E39 Bue-Ålgård

Detaljregulering

PlanID 202001

Merknadsbehandling av innspill og uttalelser til planarbeidet

1.5.1 Torunn og Jone Gystøl, 24.11.2021

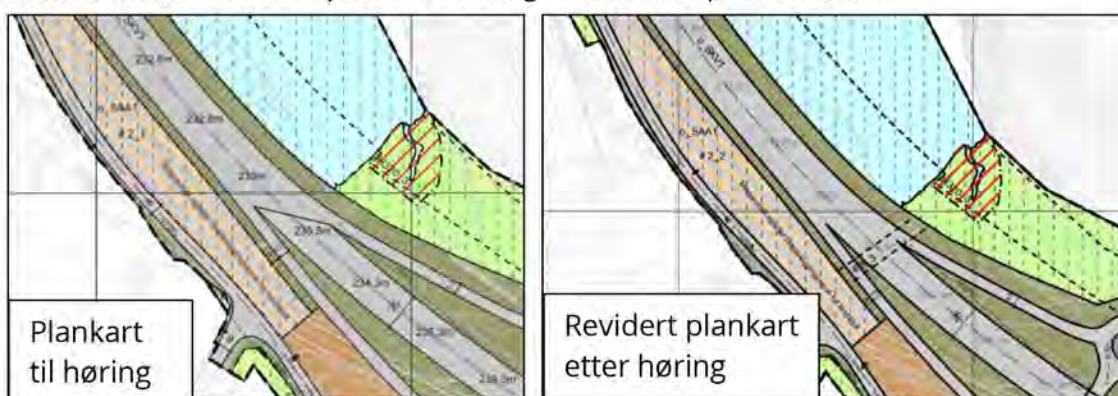
- Gystøl anser alternativ A1 som foretrukket alternativ på Bue, ettersom dette gir best avstand mellom bolighus og ny E39, gir bedre muligheter for landbruksareal og beslaglegger minst dyrket jord og beiteområder.

- Gystøl foreslår en kombinert versjon av alternativer A1 og A4, der ny E39 benytter alternativ A1 i søndre del av Ytra Kydlandsvatnet, og legger seg inn til Liaknuten som i A4 alternativet lengre nord. Dette vil gi bedre avstand til boliger sør for vannet og spare prosjektet for mye fyllmasser.

1.6.8 Marit Ramsli og Olav Vegard Søyland, 27.11.2021

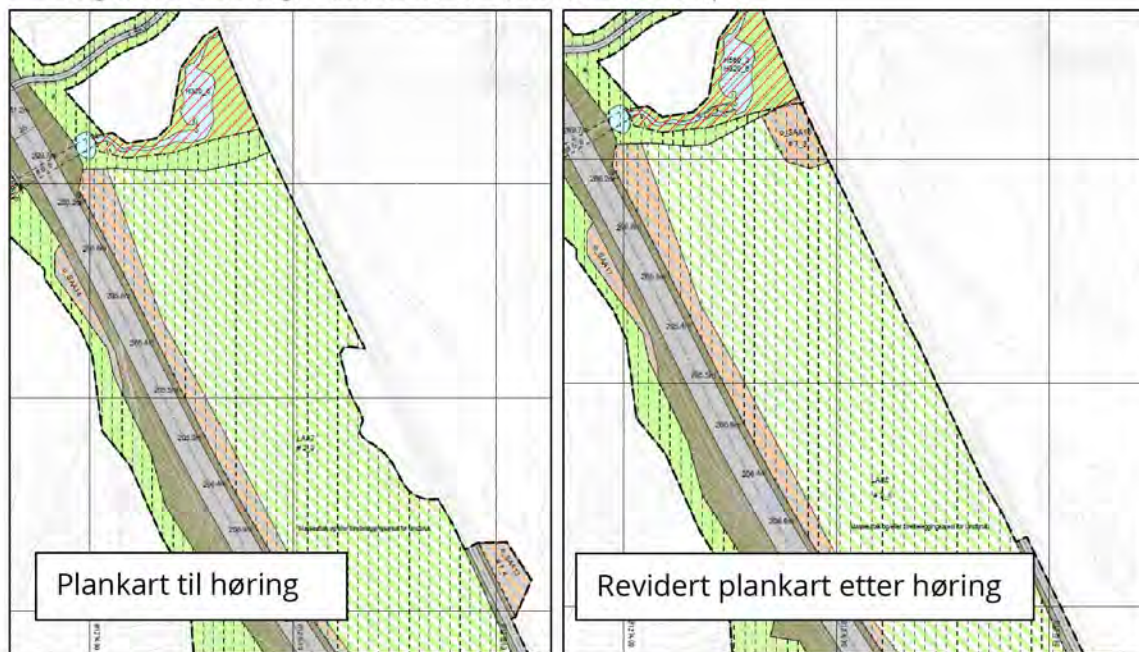
- a) Grunneierne påpeker at de tidligere har kommet med innspill til planforslaget datert 21.11.2019 til Gjesdal kommune og 09.01.2020 til Statens vegvesen.
- b) Grunneierne påpeker at de har vannkilde til gårdseiendom og campingplass som er plassert i område o_SAA13, der det er planlagt rensebasseng for veiltaket (rød prikk i vedlagt bilde). Det går en vannrørstrasé fra kilden og nordover til gårdsbygninger og campingplass. Grunneier ønsker at planforslaget endres, slik at vannkilde ikke blir ødelagt av rensebasseng.

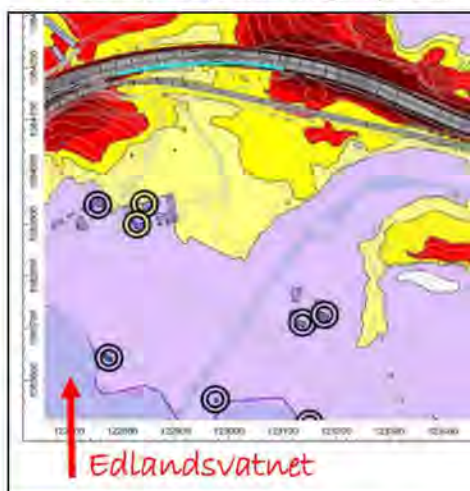
- Risa AS har tillatelse til deponering og uttak av masser på Øvre Kluge, med tilkomst fra Bollestad. Området er avgjørende for bedriftens prosjekter både nå og i framtiden.
- Risa AS gjør oppmerksom på at deres masseuttak på Øvre Kluge er vurdert som godt egnet med tanke på behov, lokasjon, kvalitet og strategi, og at område er avsatt i Regionalplan for massehåndtering på Jæren som et sentralt mottaksområde.
- Risa AS gjør oppmerksom på at hinder for adkomst og så videre som kan påvirker drift av deponi- og masseuttaksområde vil få store konsekvenser for Risa AS.

- Merknaden tas til orientering. Øvrekluge tilknyttes det framtidige Bollestadkrysset gjennom plan 201601 E39 Ålgård – Hove. Foreliggende reguleringsplan 202001 E39 Bue – Ålgård viderefører samme løsning.
- Merknaden tas til orientering.
- Merknaden tas til orientering. Nye Veier vurderer at reguleringsplan for E39 Bue - Ålgård har betydelig mindre nærføring enn KDP-linjen. Se ellers punkt a) om adkomstforhold.

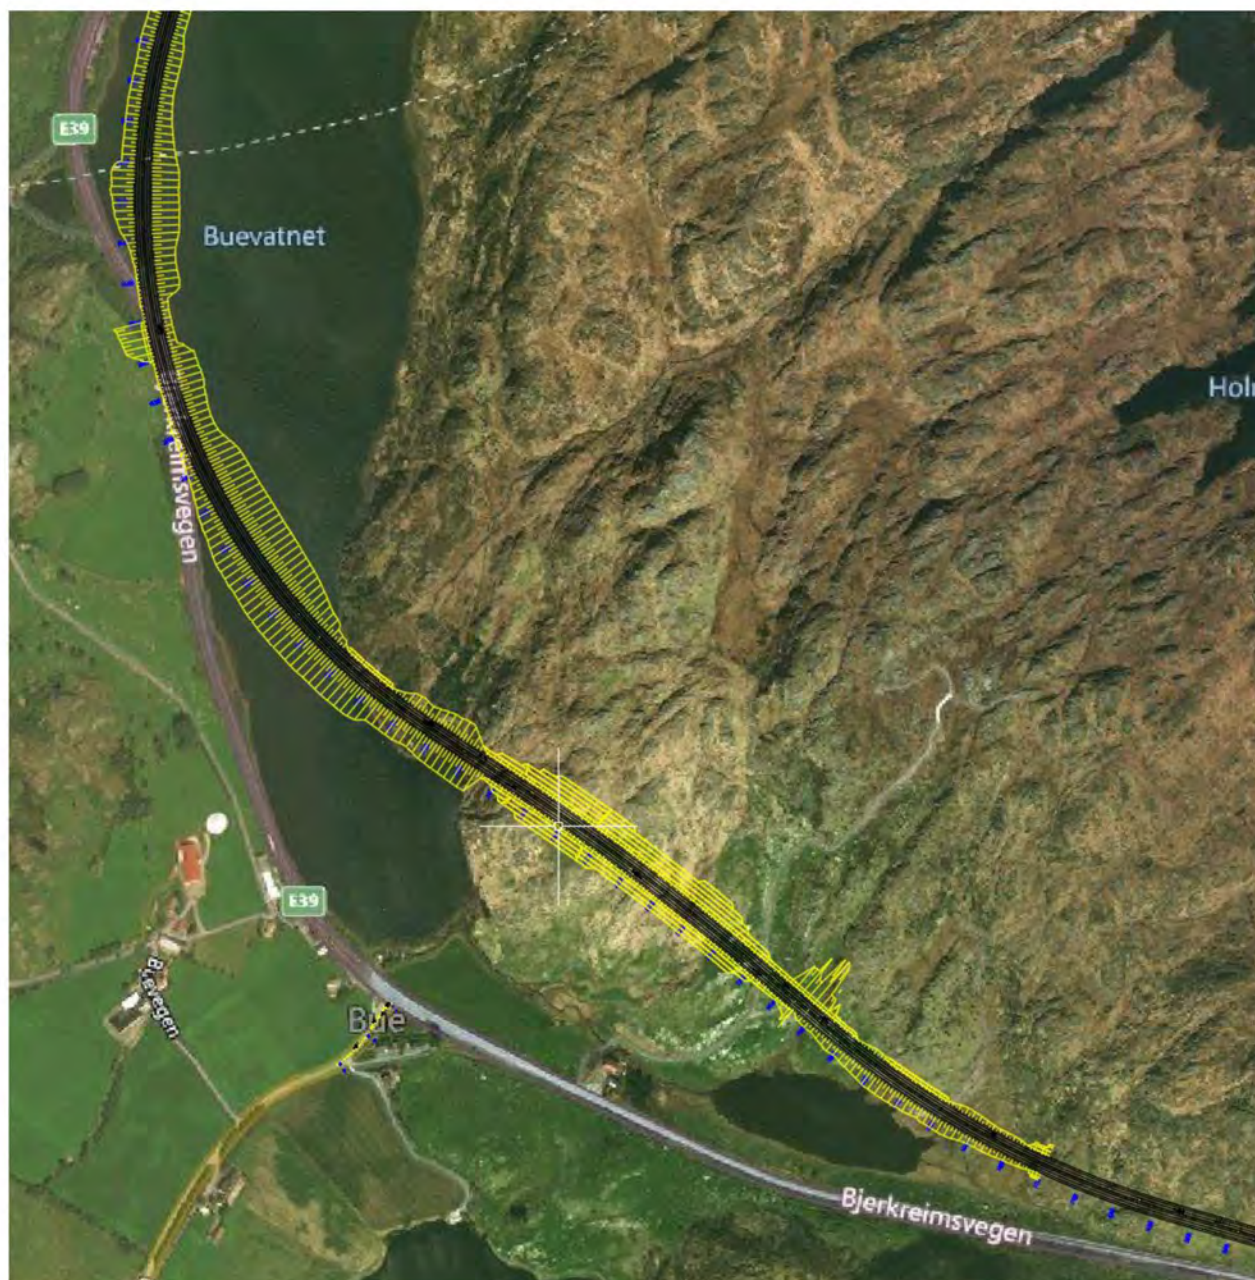
Bue: Alternativ kryssplassering og utfylling i Kydlandsvannet
Dersom en finner det nødvendig å redusere planlagt utfylling i Kydlandsvannet, så vil vi be om at en vurderer en kryssplassering som i skissen nedenfor.

Vegen flyttes til nordsiden av Runatjørna og videre ut på neset som stikker i ut i Kydlandsvannet. Videre over Kydlandsvannet i en kombinasjon av bro og fylling.

Det ligger til rette i landskapet for å etablere en slik løsning, hvor en lager en skjering som illustrert ovenfor. Videre at en tilpasser for at en legger en rundkjøring med kryssfunksjoner på ytterkantene av skjeringen. Med denne plasseringen går vi ut frå at en kan redusere betydelig på nødvendig utfylling i Kydlandsvannet.
